con la presente si inviano le Osservazioni contro il Progetto di un impianto eolico codice procedura ID\_VIP/ID\_MATTIM: 1269 denominato

"Pitigliano" ubicato nei comuni di Pitigliano (GR) e Sorano (GR) costituito da 20 (venti) aerogeneratori di potenza nominale 7,0 MW per un totale

**ID: Codice procedura (ID\_VIP/ID\_MATTM): 12691**

**"Progetto di un impianto eolico denominato "Pitigliano" ubicato nei comuni di Pitigliano (GR) e Sorano (GR) costituito da 20 (venti) aerogeneratori di potenza nominale 7,0 MW per un totale di 140,0 MW con relative opere connesse ed infrastrutture indispensabili"**

**IMMAGINE n. 2** Impianto eolico industriale “Pitigliano” e distanze aerogeneratori dai Vincoli della Conca del Lago di Mezzano...

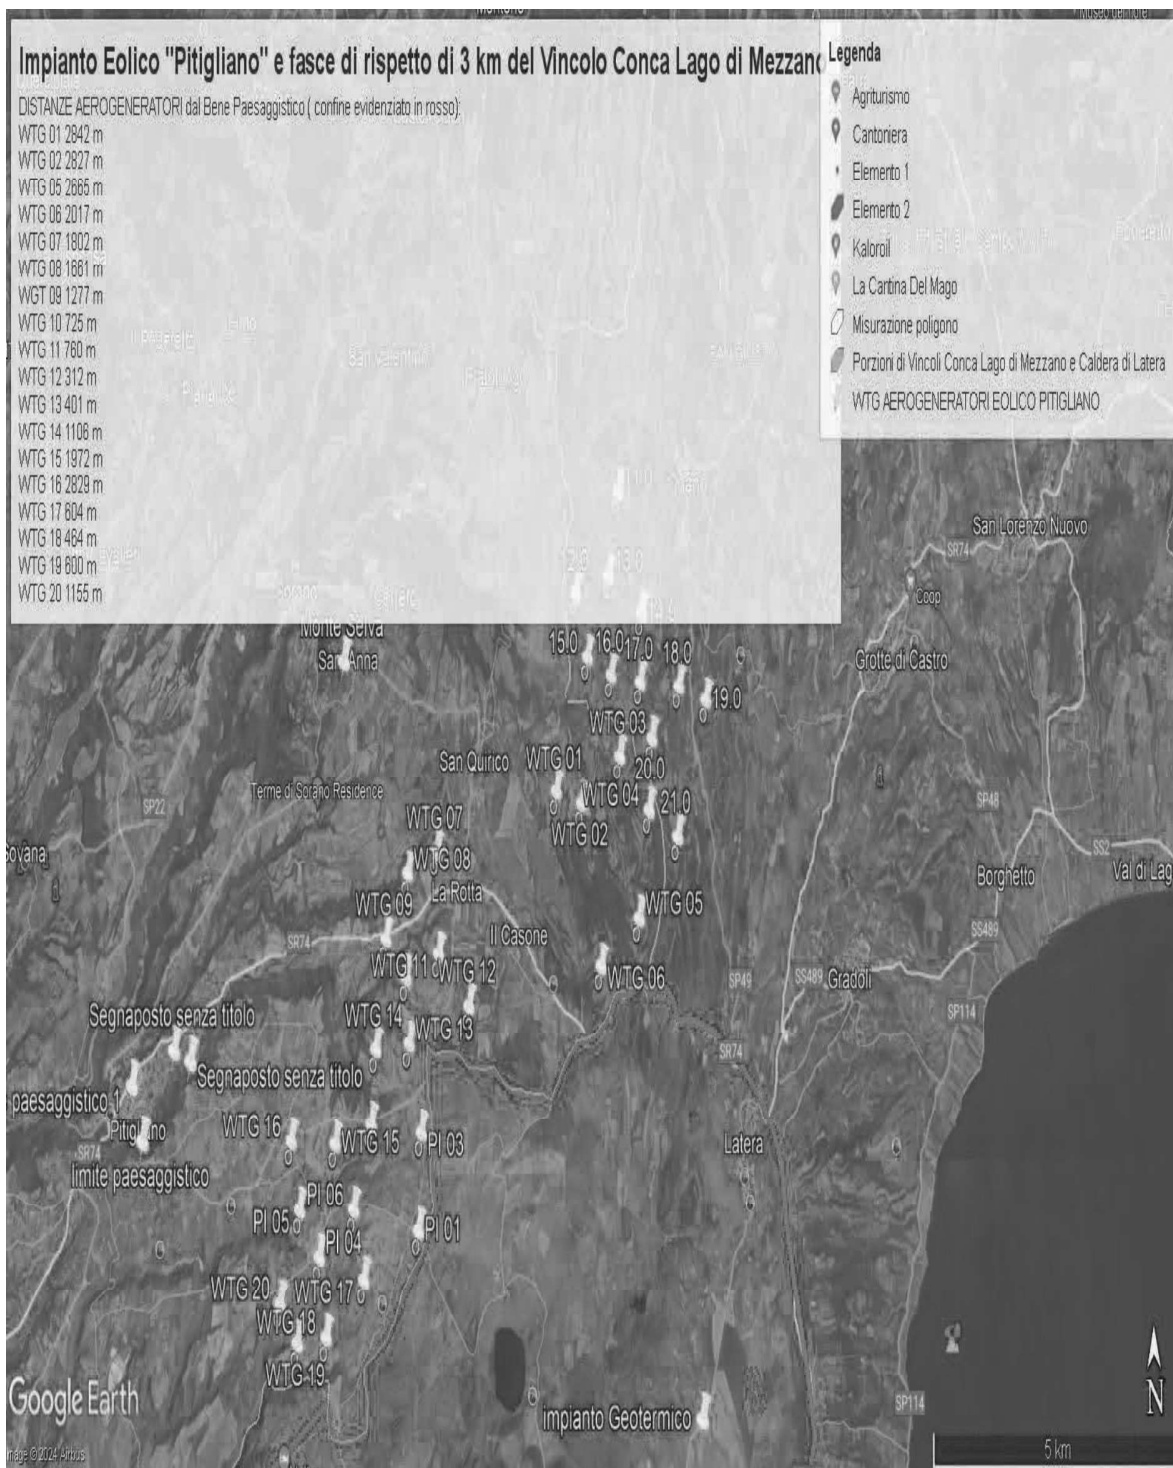
Al contrario si evidenzia che l'impianto eolico industriale citato non solo ricadrebbe con tutti e 20 gli aerogeneratori all'interno delle fasce di rispetto di 3 km di due vincoli paesaggistici di notevole interesse pubblico esistenti nella Regione Lazio e con una parte di essi nel vincolo paesaggistico del Centro abitato di Sorano ( GR) quindi in aree non idonee all'installazione di impianti di energia rinnovabile. Addirittura, alcuni aerogeneratori sarebbero ubicati a poche centinaia di metri dai perimetri dei due vincoli paesaggistici laziali ex art 136 del CBC.

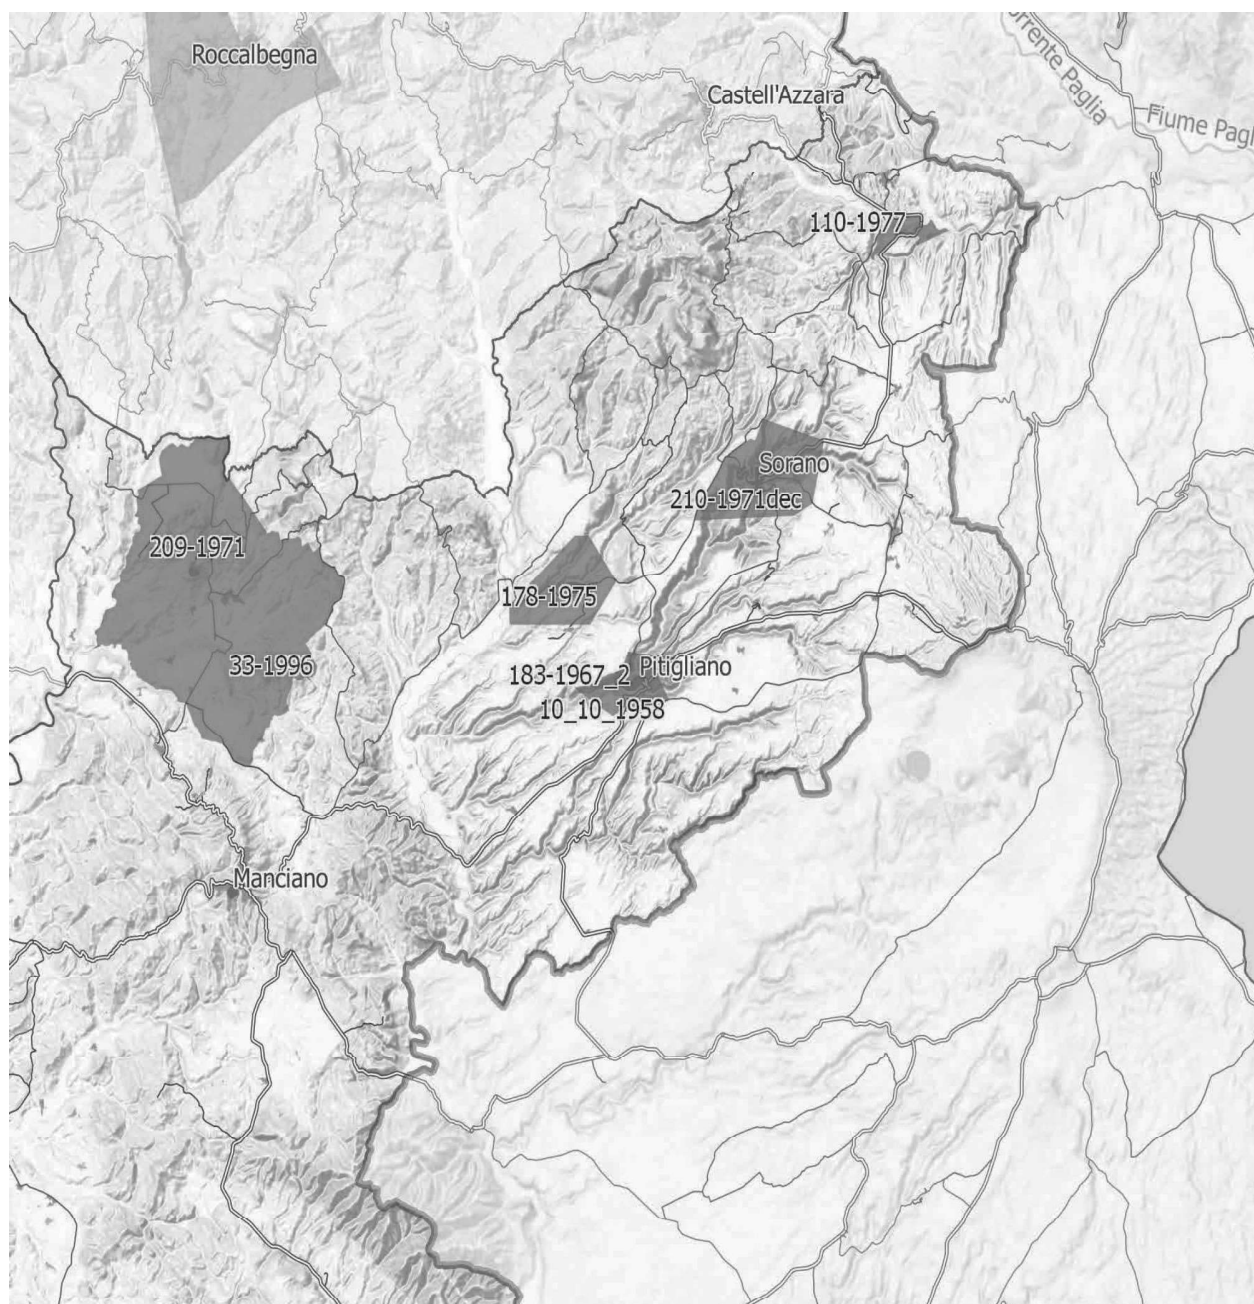
**IMMAGINE n. 4** Si evidenzia che i tre aerogeneratori WTG 07, WTG 08 e WTG 09 impattano con il vincolo paesaggistico di notevole interesse pubblico del Centro Storico di Sorano. Il WTG 07 si troverebbe a 2828 m, WTG 08 2504 e WTG 09 2990. Il cavidotto dell'impianto invece impatta in buona parte del Vincolo paesaggistico ex art. 136 del CBC del Centro Storico di Pitigliano.

**IMMAGINE n. 7** Mappa della intervisibilità degli impianti eolici elaborata dall'Associazione nazionale Amici della Terra. La mappa non è aggiornata comunque rende molto bene dell'enorme impatto visivo creato dal cumulo degli impianti.

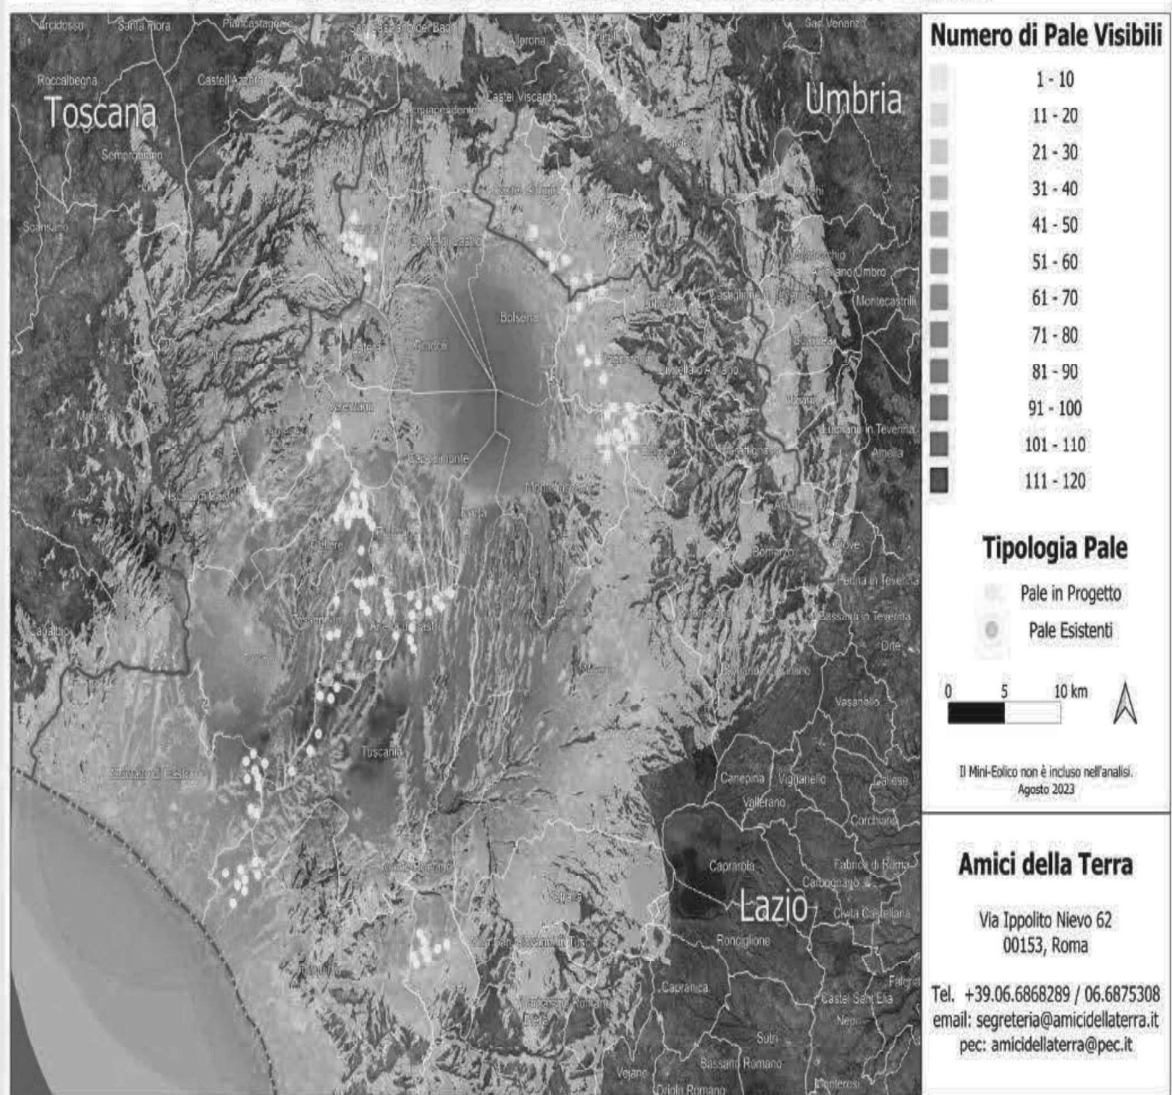
Se agli impianti eolici rappresentati qui sopra che non comprendono sia l'impianto eolico Pitigliano e le altre 14 pale del progetto eolico in verifica amministrativa sempre nel territorio di Pitigliano si aggiungono i migliaia di ettari ( 7000 fin'ora) di territorio occupato dagli impianti fotovoltaici e agrivoltaici e dalle altre tipologie appare chiaro il numero spropositato degli impianti FER nella bassa toscana e nella Tuscia.

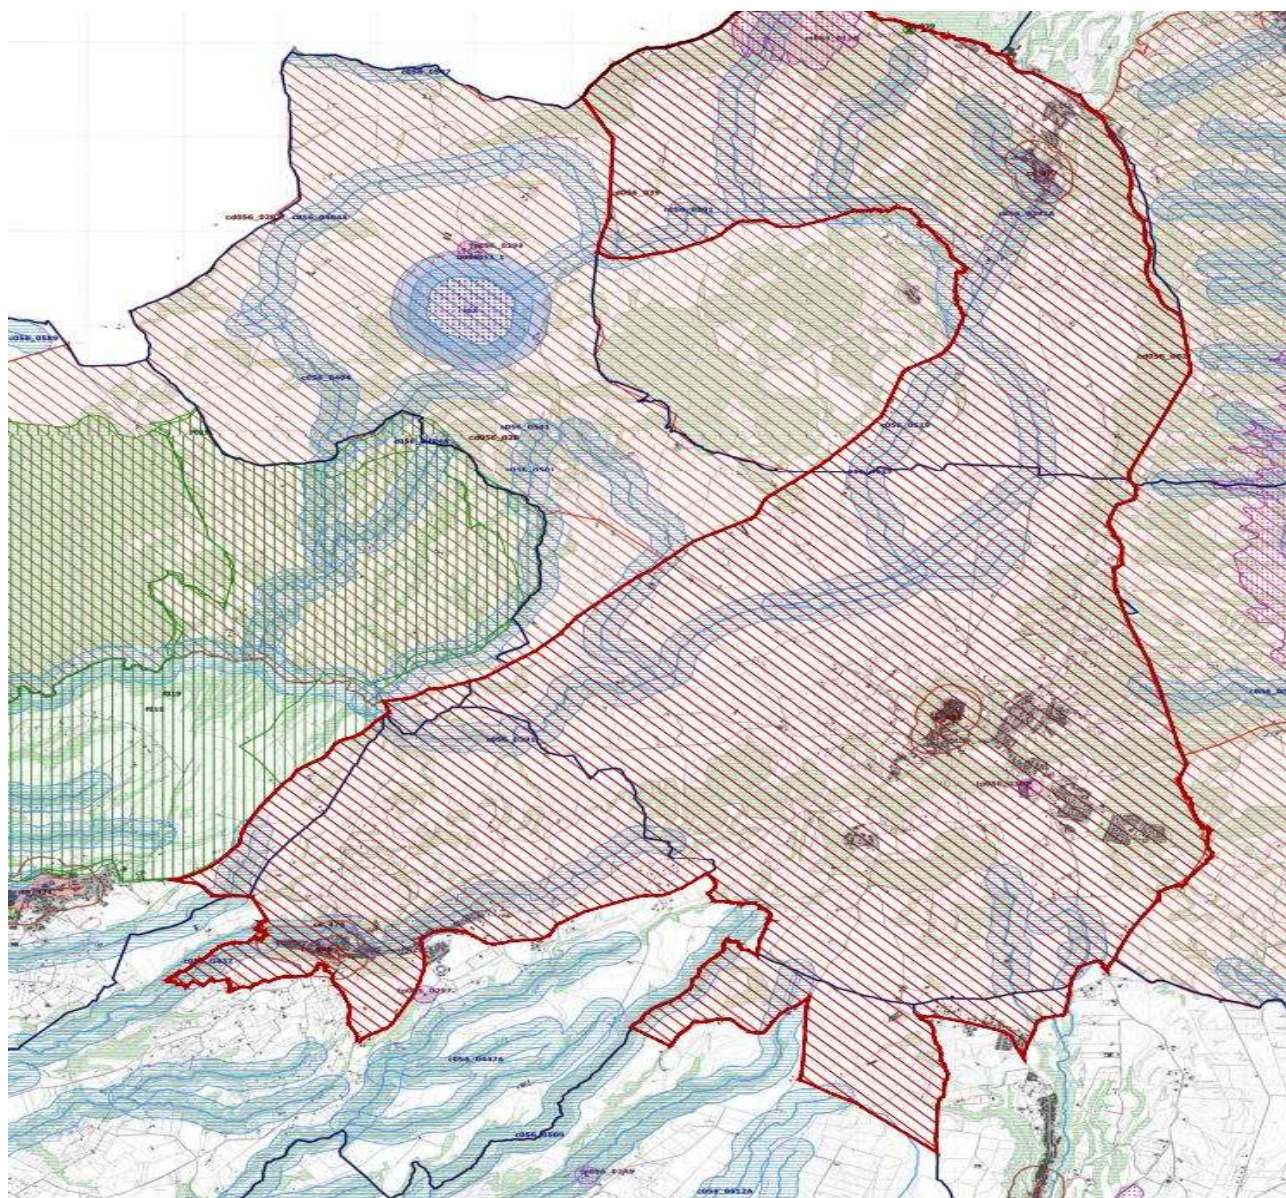
Come è illustrato nell'immagine si ribadisce che l'impianto industriale "Pitigliano" ricade completamente all'interno delle fasce di rispetto dei due vincoli di notevole

interesse pubblico e lambisce quelle di un terzo vincolo e quindi come affermato dal Consiglio di Stato nelle sentenze citate, l'impianto è insediato in area non idonea ai sensi dell'art. 20 comma 8 lettera c quater del D.Lgs. n. 199/2021 e ss.mm.ii al contrario di quanto sostiene la proponente.

**Immagine 3. Cumulo di una parte di impianti eolici, fotovoltaici e geotermici industriali in progettazione ed esistenti intorno all’eolico industriale “Pitigliano”.**

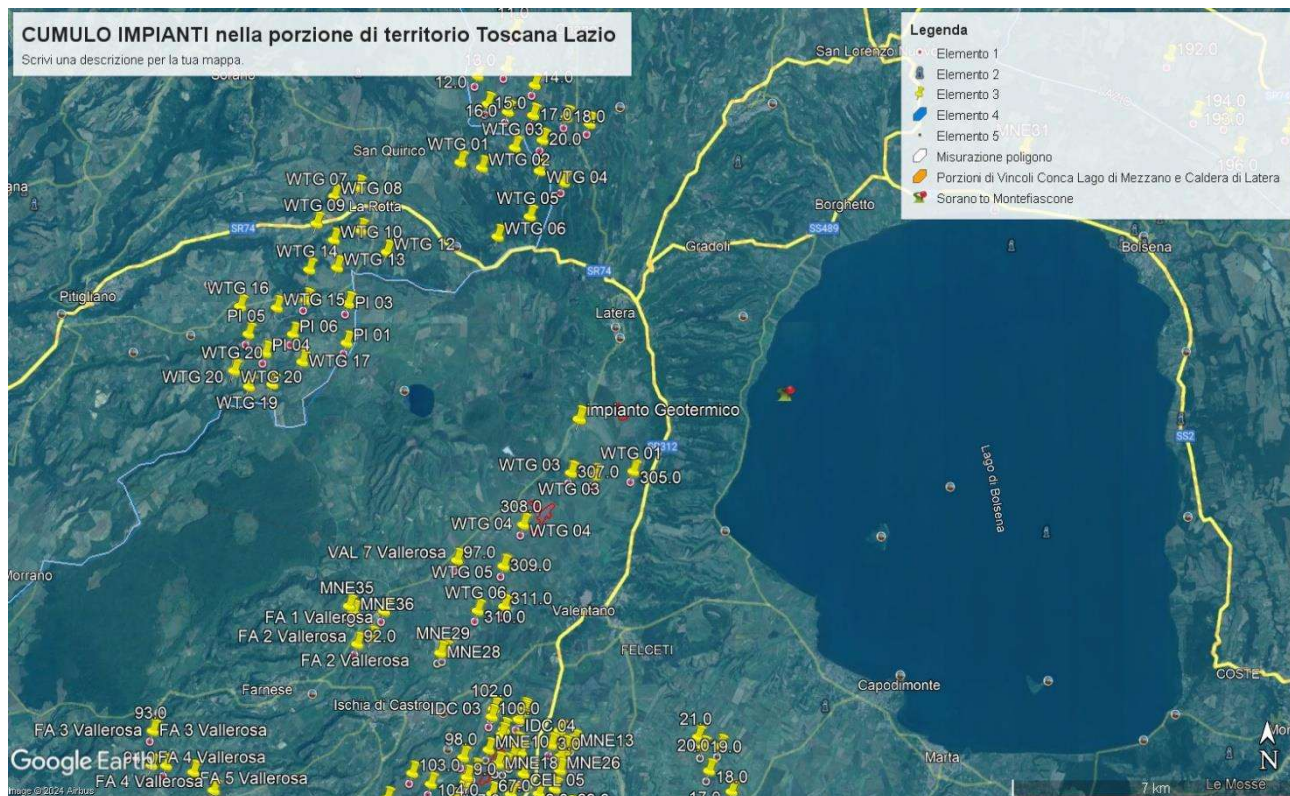
Beni Culturali “*Ambito paesaggistico, geologico e geomorfologico dell’orlo della caldera di Latera ...*” Non vengono nemmeno citati gli impianti eolici in progetto al MASE, il “Rempillo” (6 aerogeneratori) e un altro in verifica amministrativa di 14 aerogeneratori e 72, 6 MW. Ad oggi nei territori di Pitigliano, Sorano e in quello limitrofo potenzialmente potrebbero essere insediati 40 aerogeneratori alti 200 metri e larghi 170. Ma la proponente non cita neanche altri impianti che creerebbero il cumulo e quindi maggiore impatto. Infatti, sul territorio della “Città del Tufo” (Sorano e Pitigliano) impatterebbero anche l’impianto eolico “Montarzo” di Onano con 13 aerogeneratori con le dimensioni ricordate, l’altro eolico industriale nel territorio di Valentano con sette aerogeneratori (stesse dimensioni), gli impianti di Farnese con un minieolico di 3 Torri alte 60 metri già installate in località Poggio del Crognolo e l’impianto eolico industriale “Vallerosa” (7 aerogeneratori alti 200 metri e larghi 158 metri) in procedura VIA presso la Regione Lazio. Inoltre, altri impianti del minieolico già presenti a Valentano, Cellere e Piansano e due progetti eolici industriali con le stesse dimensioni (200 m x 170 m) nel Comune di Ischia di Castro. La valutazione del cumulo non prende neanche in considerazione gli impianti industriali di fotovoltaico e agrivoltaico in progetto a Farnese, Valentano, Ischia di Castro, Cellere. L’impianto geotermico in procedura Via al MASE, progettato nella Caldera di Latera. Quindi è stata effettuata una valutazione del potenziale impatto cumulativo non veritiera a dispetto di quanto affermato dalla proponente che sostiene di aver preso in considerazione uno spazio di 10 km intorno al suo impianto per gli impatti che si creerebbero.
